改善箇所説明図 ②

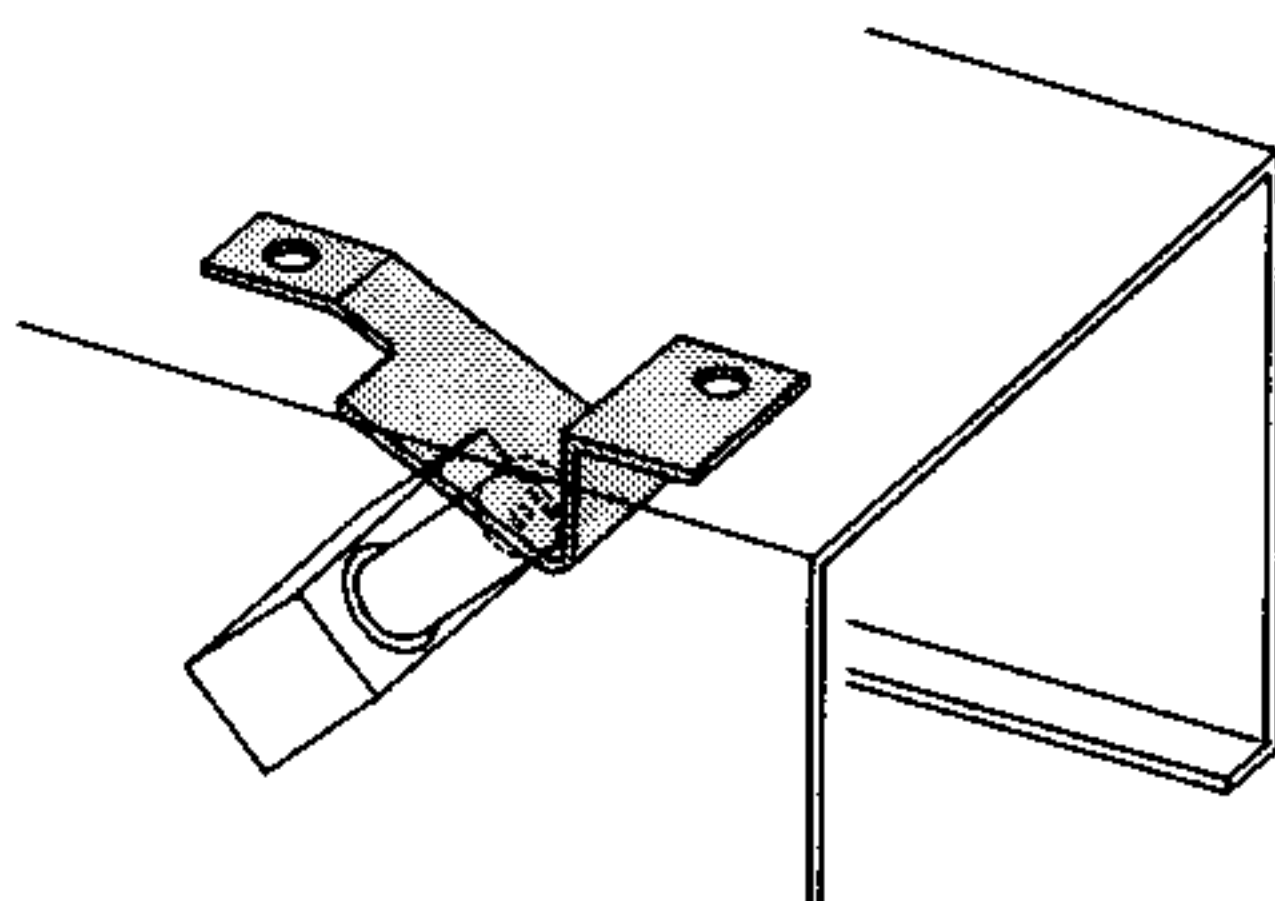
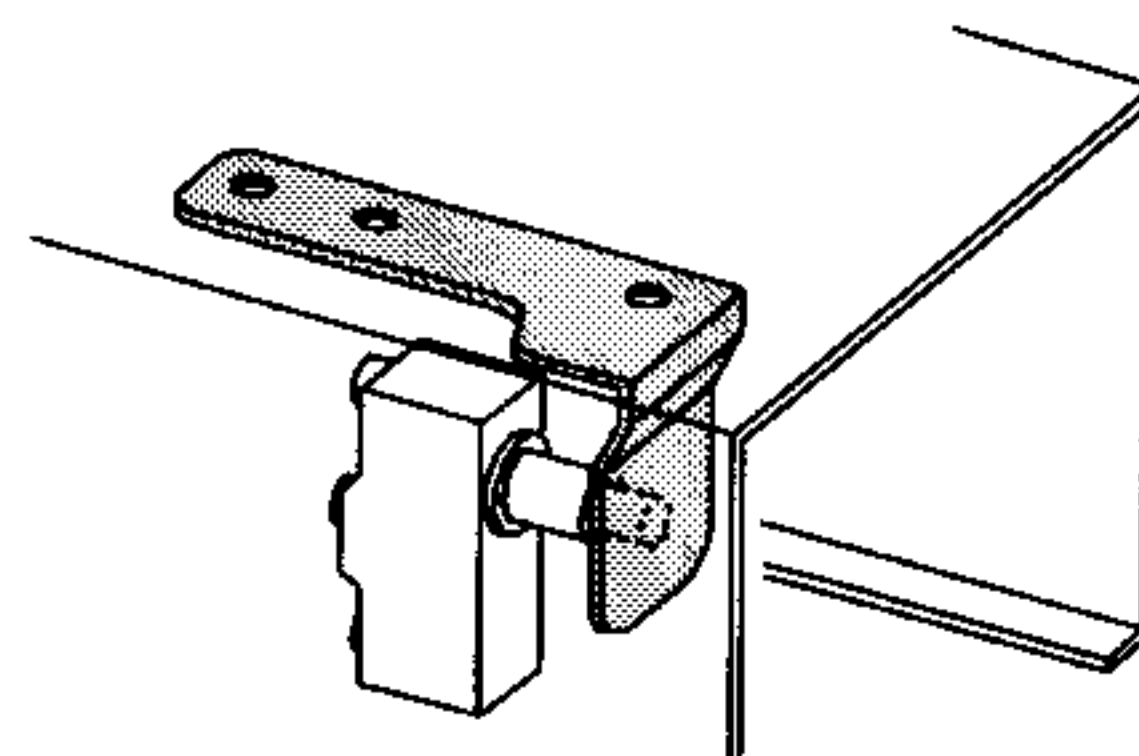
改善の内容

全車両、当該スイッチと作動板を対策品と交換する。また、移動金具を点検し損傷しているものは新品と交換する。

識別：改善済車両にはリフトの製造番号ラベルの上側に黄色ペイントを塗布する。
